ZPM.271.2.2017

Dotyczy: „Budowa kanalizacji sanitarnej wraz z pompownią ścieków i zasilaniem energetycznym oraz remont pompowni P3 realizowanych w ramach zadania budowa kanalizacji sanitarnej w miejscowości Wola mielecka Etap II”

Gmina Mielec udziela odpowiedz na zapytanie z dnia 21.03.2017 roku :

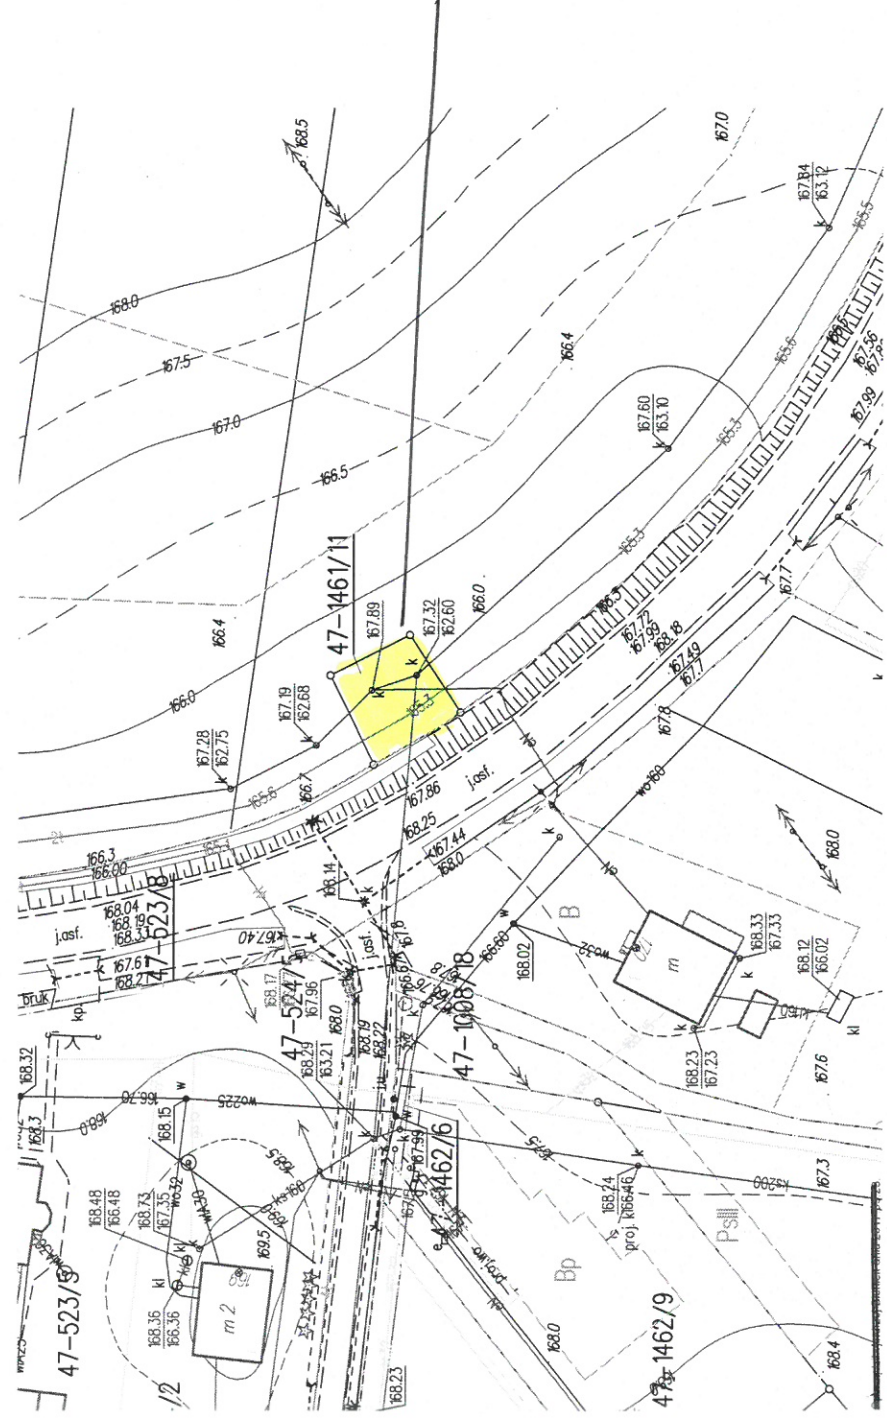
1. Prosimy o sprecyzowanie informacji na temat przewiertu – parametry rury przewiertowej oraz lokalizacji na kanale.
2. Prosimy o dołączenie rysunku studni rewizyjnych prefabrykowanych o średnicy 1000 mm
3. Prosimy o dołączenie rysunku studni rewizyjnych prefabrykowanych o średnicy 800 mm
4. Prosimy o dołączenie rysunku studni rozprężnej o średnicy 1200 mm
5. Prosimy o sprecyzowanie parametrów rury PEPE 90 mm
6. Prosimy o dołączenie rysunków pompowni P oraz pompowni P3

- Ad 4. Zaprojektowano studnie rozprężne betonowe z kręgów 1200mm . Każdy Wykonawca ma swoje doświadczenia i daje gwarancje na wykonanie elementów na ciągach kanalizacyjnych . Przykładowe rozwiązania studni znajdują się np. w „internecie” a Wykonawca ma wykonać i dać gwarancję na wykonany element . W załączeniu rys. poglądowy .
